DODATEK č. 1 ke SMLOUVĚ O DÍLO ze dne 16. 1. 2015

„Kozlov – výstavba zdroje vody, úpravný vč. technologie a dopravy do vodojemu“

PŘEHLEDNÝ SEZNAM ZMĚNOVÝCH LISTŮ

Vodoměrná šachta – potrubní schema M 1:20

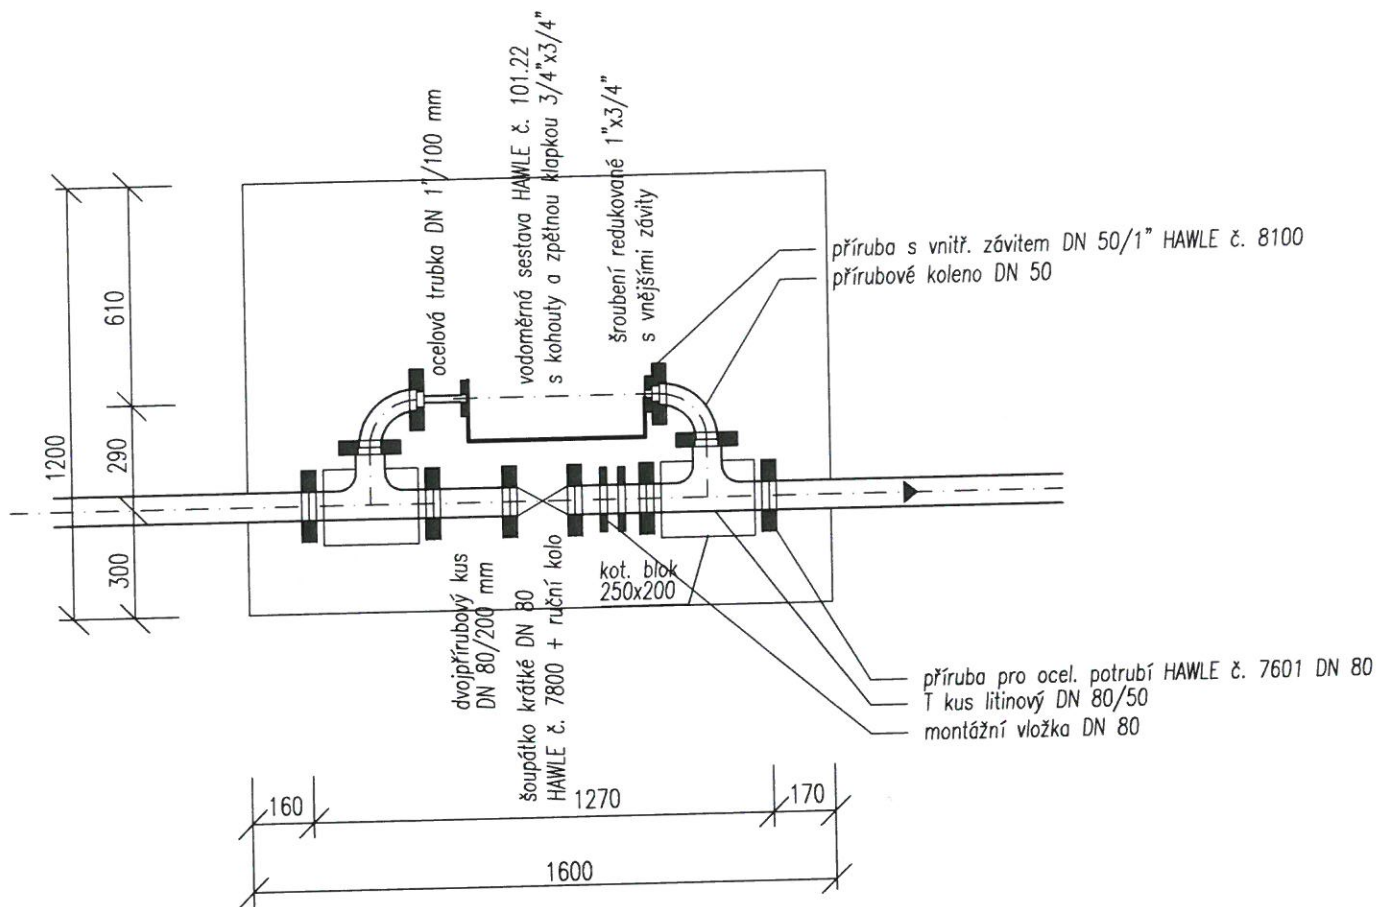
materiálové řešení šachty (plast, beton) je v kompetenci dodavatele stavby
